BULLETIN: 29011

## Bruit sourd venant de sous le véhicule

Dodge Dakota et Durango 1997-2004;  
Jeep Wrangler 2000-2006

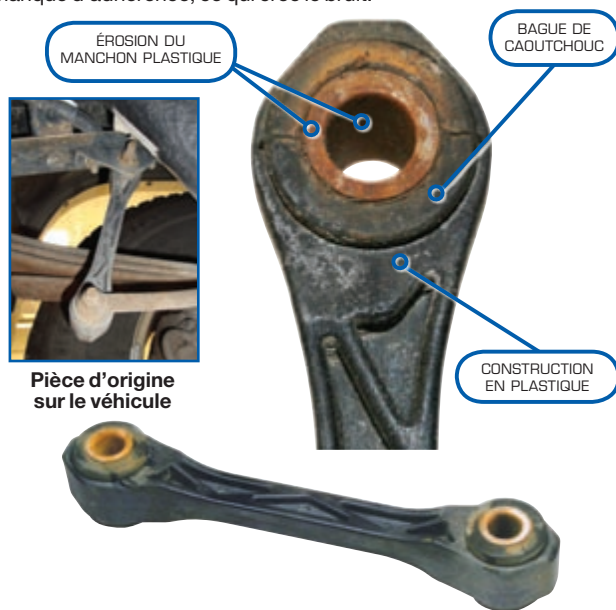
En passant sur des bosses et de la tôle ondulée, les conducteurs des Jeep Wranglers, Dodge Dakotas et Dodge Durangos peuvent expérimenter des bruits sourds et/ou des claquements venant de sous l'arrière du véhicule. La cause en est une déficience de la liaison de barre stabilisatrice arrière. La pièce d'origine du constructeur est prédisposée à poser des problèmes sur ces véhicules, en particulier sous les climats nordiques où il y a plus de sel, poussière et salissures de routes. Ces contaminants peuvent pénétrer la bague et éroder le manchon en plastique, causant son élongation et son manque d'adhérence, ce qui crée le bruit.

La liaison de barre stabilisatrice MOOG K80244 a été conçue pour une installation facile et une longue durée de service.

- Conception entièrement métallique traitée au phosphate améliorant solidité et durabilité.
- Bagues thermoplastiques réduisant le bruit, en ajoutant plus de résistance que les bagues caoutchouc traditionnelles à usure, sel, saletés de la route et huiles. De plus elles ont moins tendance à se fendre.
